BU-sak 151/0213
BUK-sak 42/2013

Dato: 04.11.2013

BU-sak 151/2013 BYDELENS UTTALELSE TIL OFFENTLIG ETTERSYN AV DETALJREGULERING MED KONSEKVENsutREDNING - NYTT MUNCH- MUSEUM I BJØRVIKA

Felt A21, areal som reguleres til park.

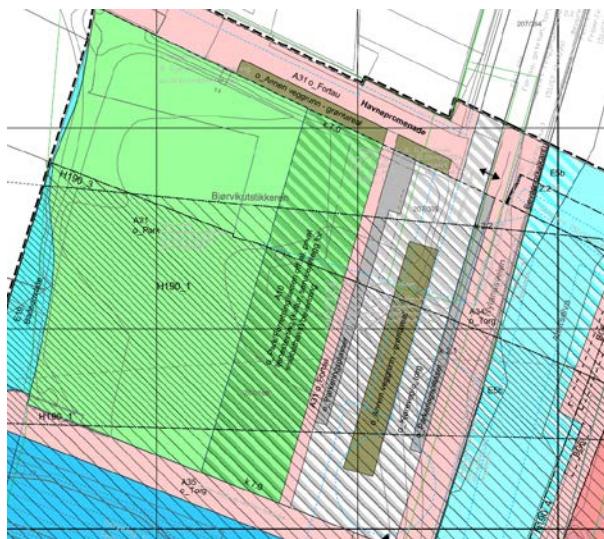
Feltet (i grønt) er justert til å følge formålsgrenser i S-4099, og utvidet siden forrige planprosess. Her planlegges det offentlige rekreasjonsarealer med bystrand.

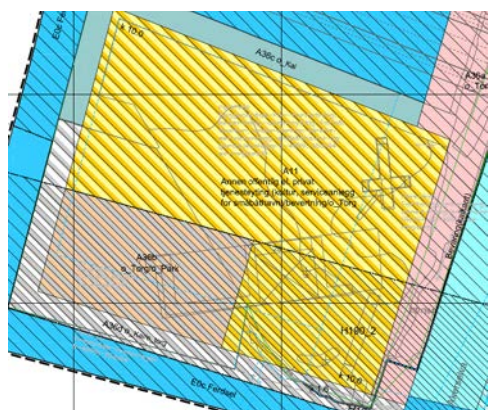
Samferdselsanlegg i Nylandsveien (i rosa og i grå striper) vil utvides for å bedre forholdene for charterbusser i form av flere på- og avstigningsplasser. Det er laget en egen trafikkutredning. Premissen for de trafikklogistiske løsningene baserer seg på et effektmål at Munch-museet skal ha et besøkstall på 500 000 mennesker i åpningsåret.

Trafikk- og oppstillingsanlegget på felt A10 består av fem plasser til besøksbusser, tre plasser for forflytningshemmede og en plass for av- og påstigning (kiss&ride).

De trafikale konsekvensene i følge trafikkutredningen er at foreslått løsning gir en lesbar plass for oppstilling av busser og HC-biler, men at ikke alle krav til universell utforming tilfredsstilles. Det nevnes at det er vanskelig å sikre at alle busser kommer inn til perrong når plassene er oppstilt på langs, som kan gjøre av- og påstigning for bevegelseshemmede vanskelig.

Det er nevnt i utredning at broen over Akerselva skal løses ved ”shared space”. Det er i utredningen anbefalt at dersom den kjørende trafikken til/fra museet blir av en slik art at det blir konflikter med stadige busslaster som skal til/fra museet, bør det av sikkerhetsmessige grunner vurderes å etablere et fortau med minst 3 meters bredde.
